改善箇所説明図

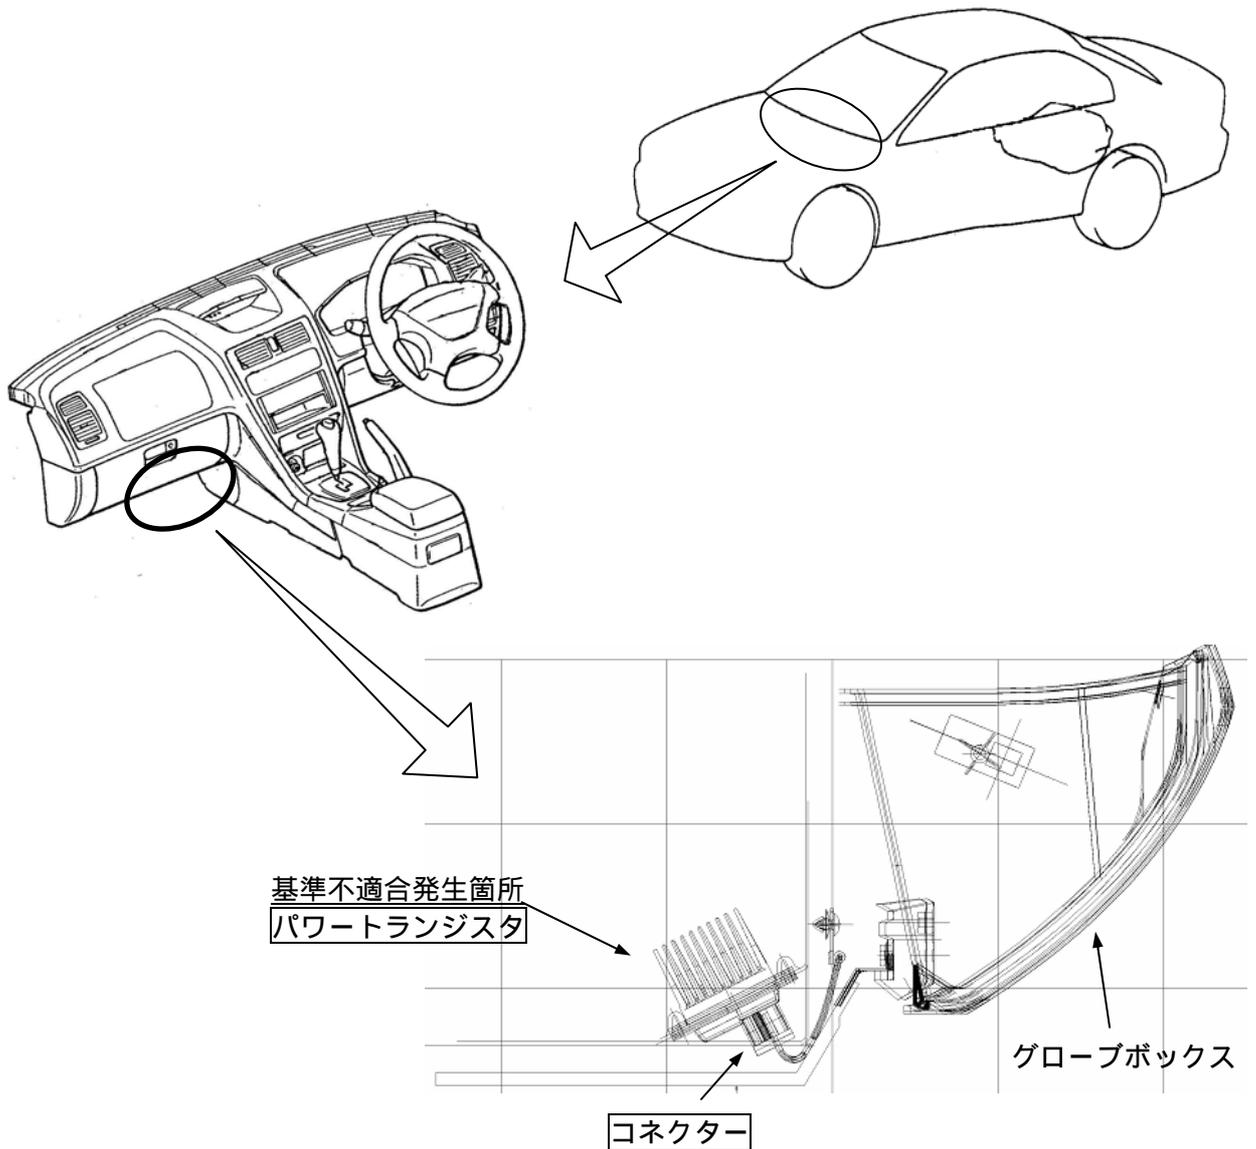
フロアファン風量を制御するパワートランジスタのコネクター設置場所およびコネクター端子の表面処理が不適切なため、コネクターに乗員の足等による外力が加わると、コネクターの接点部がずれ、接触抵抗が増大することにより発熱温度が高くなることもある。そのため、その繰り返しによりコネクターが溶損し、最悪の場合、フロアファンが作動不良となり、デフロスタが効かなくなるおそれがある。

全車両、パワートランジスタ及びコネクター一式を対策品と交換する。
